令01原機(科保)071
令和2年1月17日

茨城県那珂郡東海村大字舟石川765番地1
国立研究開発法人日本原子力研究開発機構
理事長 児玉 敏雄

核燃料物質使用変更許可申請書の一部補正について

ホットラボ 核燃料物質使用変更許可申請書新旧対照表 (本文)

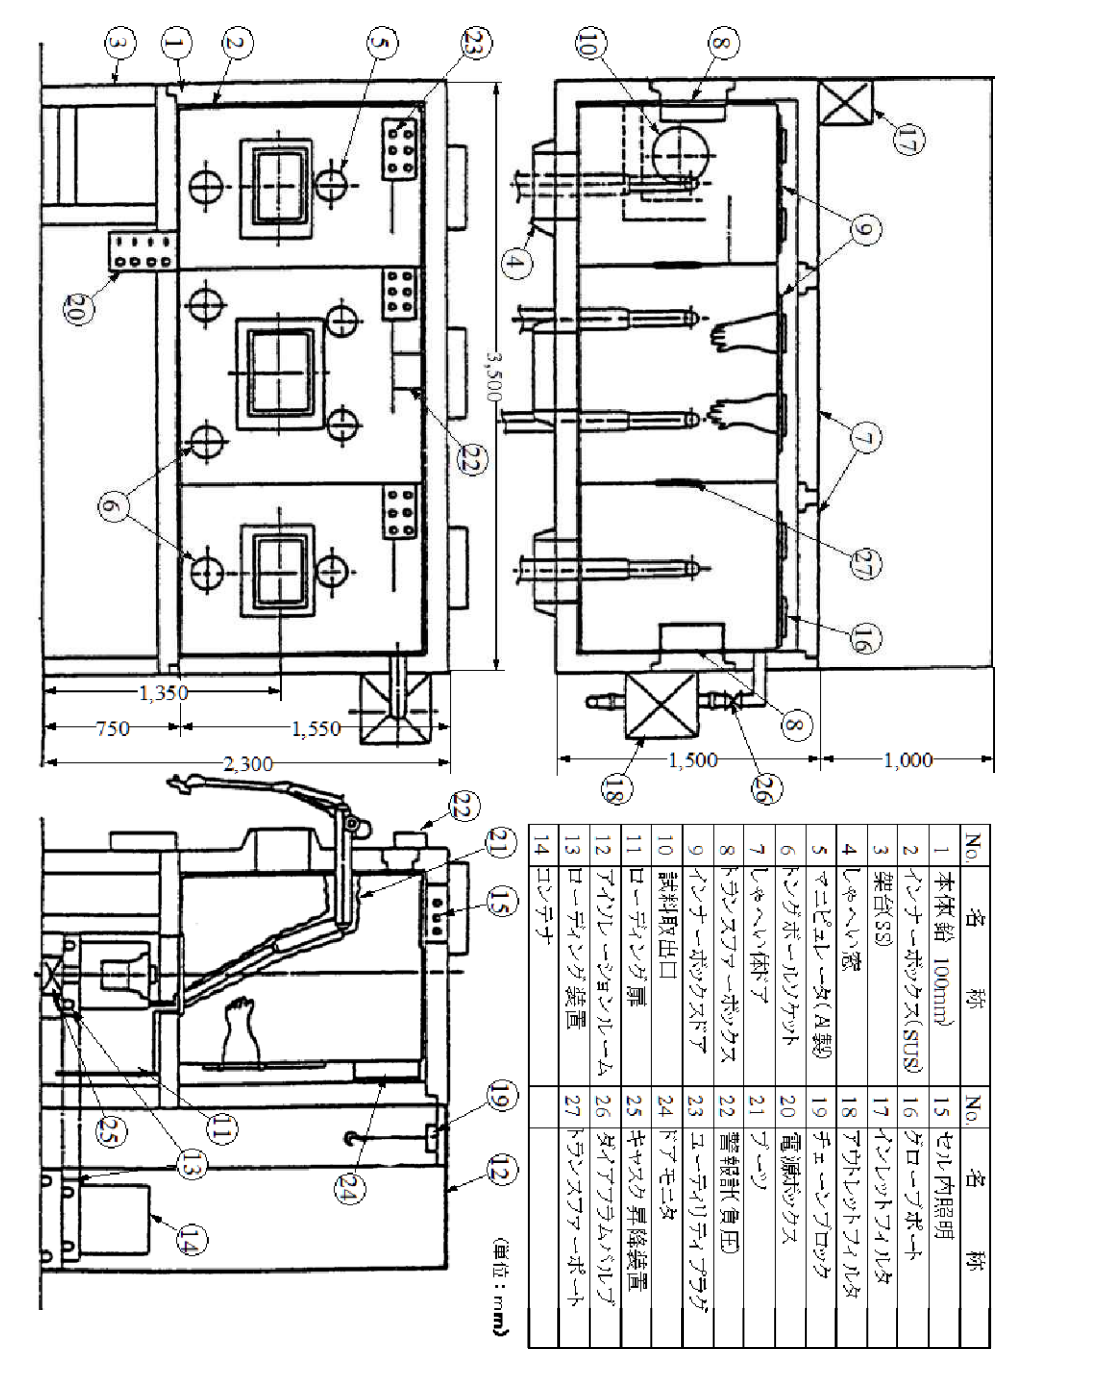
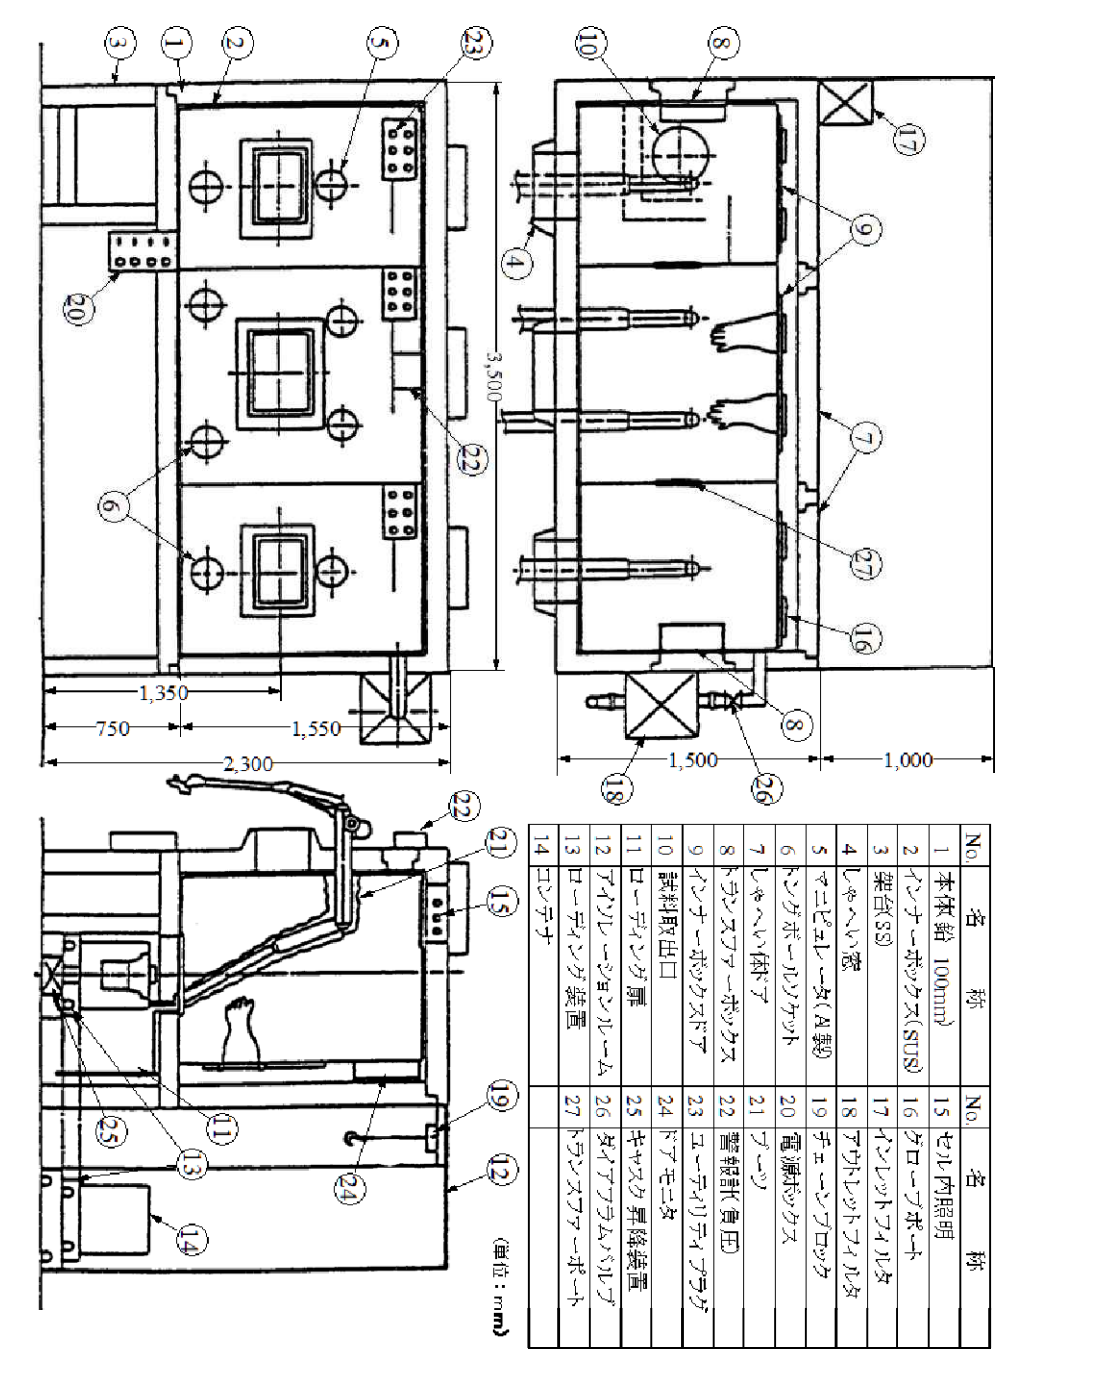
変更前	補正後	備考
 <p>1,000mm</p> <p>410号室(使用室)</p> <p>廊下</p> <p>409A号室(使用室)</p> <p>409BC号室(使用室)</p> <p>第4-20図 409A、409BC、410号室配置図</p> <p>第4-21図～第4-23図 (記載省略)</p>	 <p>1,000mm</p> <p>410号室(使用室)</p> <p>NMR</p> <p>単結晶X線回折装置</p> <p>廊下</p> <p>409A号室(使用室)</p> <p>XRF</p> <p>XRD</p> <p>409BC号室(使用室)</p> <p>SEM/EDS</p> <p>第4-20図 409A、409BC、410号室配置図</p> <p>第4-21図～第4-23図 (変更なし)</p>	<p>備考</p> <p>☁ : 追加 (取扱設備・機器の追加)</p>
